## Keuringsverslag van een elektrische laagspanning- en zeer lage spanningsinstallatie

**NIET CONFORM**

Straatnaam	Rasselhoek
Huisnummer	12
Busnummer	
Postcode	1780
Gemeente	Wemmel
Land	België

Controlebezoek van een oude huishoudelijke elektrische installatie van een wooneenheid bij verkoop op vraag van de verkoper volgens (KB 08/09/2019) - AREI Boek 1- 8.4.2. en 8.2.1. en 4.2.4.3.

Afbeelding schakel- en verdeelbord:

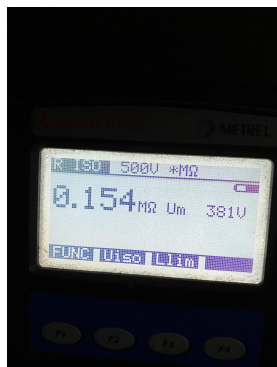
- I2.05 De spreidingsweerstand is groter dan 100 ohm. (Boek 1 Onderafdeling 4.2.3.2.)
- I5.01 Het verdeelbord is niet makkelijk toegankelijk. (Boek 1 Onderafdeling 5.3.5.1.C.)

- I5.05 De deur en/of afschermplaat van het schakelbord dient (terug)geplaatst worden. Aanraking van onder spanning staande delen mogelijk. (Boek 1 Afdeling 5.1.4. en 5.3.5.1.A. en 4.2.2.3.)

- I5.10 Niet gebruikte invoeringen van het verdeelbord zijn niet correct of onvoldoende afgedicht. (Boek 1 Afdeling 5.1.4. en 4.2.2.3.)
- I5.13 De nominale spanning dient duidelijk vermeld te worden op een oordeelkundig gekozen plaats. (Boek 1 Onderafdeling 3.1.3.3.)
